INFORME DE HITO DE CONTROL
N° 4648-2024-CG/GRMD-SCC

**“EJECUCIÓN E INSPECCIÓN DE LA OBRA:
MEJORAMIENTO DE LOS SERVICIOS DE SALUD DEL
HOSPITAL SAN MARTIN DE PORRES DE IBERIA, DISTRITO
DE IBERIA, PROVINCIA DE TAHUAMANU – MADRE DE
DIOS”**

HITO DE CONTROL N° 2
EJECUCIÓN FÍSICA - EJECUCIÓN E INSPECCIÓN DE OBRA

Imagen n.º 1
Días calendarios transcurridos durante la ejecución de la contingencia

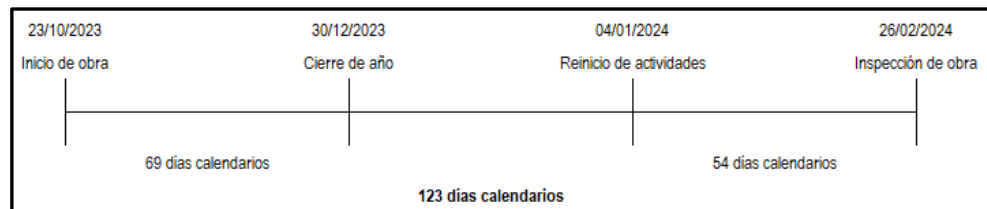
Al respecto, se advierte que la ejecución de la contingencia, viene excediendo 3 días calendarios a la fecha de la visita de inspección, sin embargo, el inspector de obra, no advirtió este retraso, inobservando su función conforme la directiva de la Entidad, contraviniendo con el plazo establecido en el expediente técnico de obra, afectando la conclusión oportuna de la obra en beneficio de la población estudiantil.

De igual forma, cabe precisar que, a la fecha de emisión de este informe, aún no se cuenta con el respectivo documento de aprobación de ampliación de plazo.

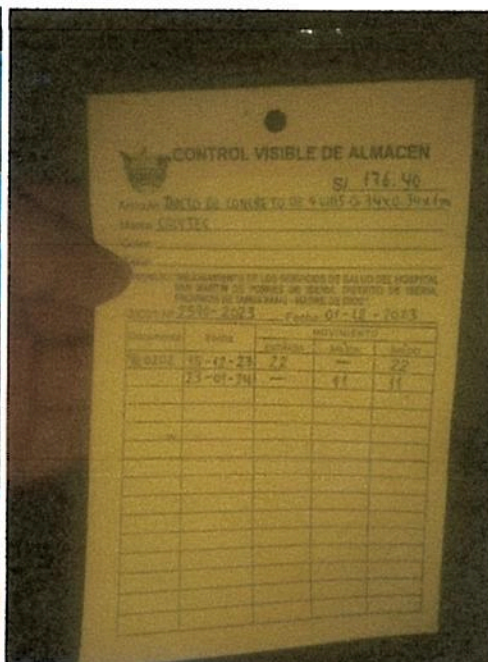
- Del mismo modo, se pudo evidenciar que las tuberías de PVC custodiadas por el área de Almacén no cuentan con Tarjetas de Control Visible.

- Cabe precisar que, en lo referido a las Tarjetas de Control Visible, se pudo denotar la discordancia de saldos en el artículo ducto de concreto de 4 vías, puesto que en la referida tarjeta de control se señala como saldo un total de 11 unidades y en campo se cuenta con 15 unidades.
